**SCHAERBEEK. Avenue de Roodebeek 103-107-109 (arch. H. Jacobs)**  
(= école communale n° XI-XIII classée comme monument)

**DEMANDE DE PERMIS UNIQUE : démolir un bâtiment comprenant du logement ainsi qu'une fonction HoReCa pour étendre l'école fondamentale n° XIII, construire une section maternelle comprenant une salle de psychomotricité, des classes maternelles, des salles de sieste, une salle d'accueil pour les parents, un hall d'accueil garderie et des locaux techniques et sanitaires associés à ces fonctions et réaménager la cour de récréation en utilisant les matériaux classés, abattre 7 arbres et planter 2 nouveaux arbres.**

**Avis conforme de la CRMS**

*Photo du local concerné et implantation de la baie (documents joints à la demande)*

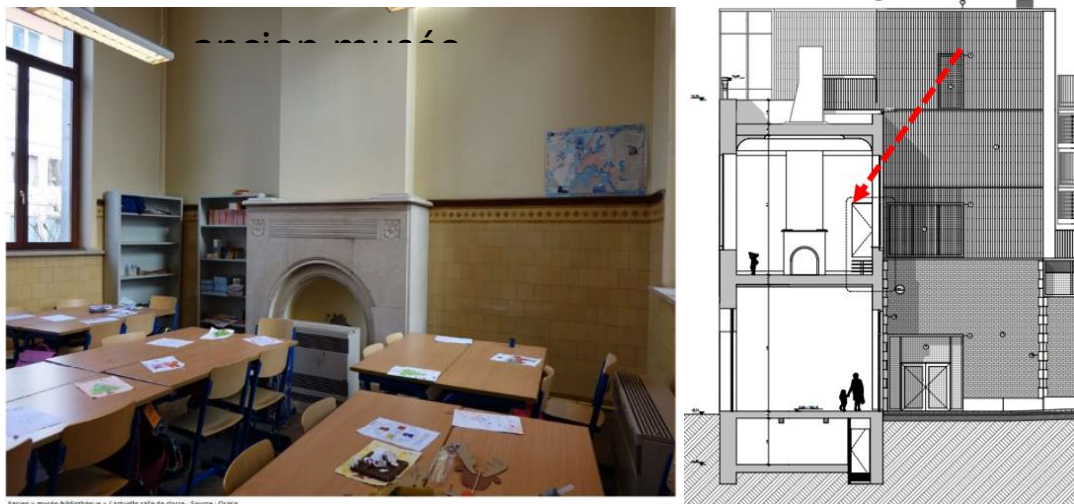
- Aménager un accès depuis la classe du premier étage du pavillon d'entrée vers le nouveau bâtiment à son niveau R+2 : la nouvelle baie serait située dans un angle de l'espace classé et précédée de quelques marches.

**La CRMS rend un avis conforme défavorable sur la création d'un passage à cet endroit.** La nouvelle baie serait préjudiciable à l'intérêt patrimonial du local en portant atteinte à ses décors simples mais très soignés : lambris carrelé, plafond mouluré, cheminée monumentale. Selon la Commission, cette intervention n'est pas justifiée sur le plan patrimonial, ni du point de vue fonctionnel puisqu'un escalier devrait être installé entre le local classé et le nouveau bâtiment, ce qui rendrait le passage peu pratique à des fins pédagogiques. Elle rappelle que le local concerné abritait originellement le musée et la bibliothèque de l'école, et non un local de classe comme aujourd'hui, ce qui explique sa localisation particulière à l'étage du pavillon d'entrée.

Plan en élévation du mur mitoyen, photo et détail du raccord avec la façade arrière (documents joints à la demande)

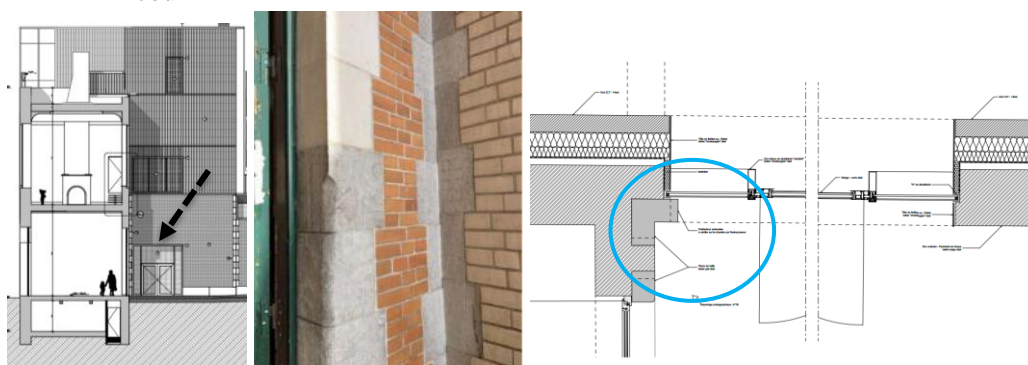
- Aménager un passage entre l'école et son extension au niveau du rez-de-chaussée, à hauteur de l'allée menant à l'avant-cour

La Commission ne s'oppose pas au principe du passage extérieur, mais estime que son implantation proposée est architecturalement peu adéquate et porterait atteinte à la façade arrière classée du pavillon ainsi qu'au mur mitoyen réalisé par H. Jacobs, non classé mais de très belle facture. Elle demande d'améliorer la composition architecturale de cette baie en décalant l'ouverture vers la droite pour clairement la dissocier de l'appareil harpé de l'angle.
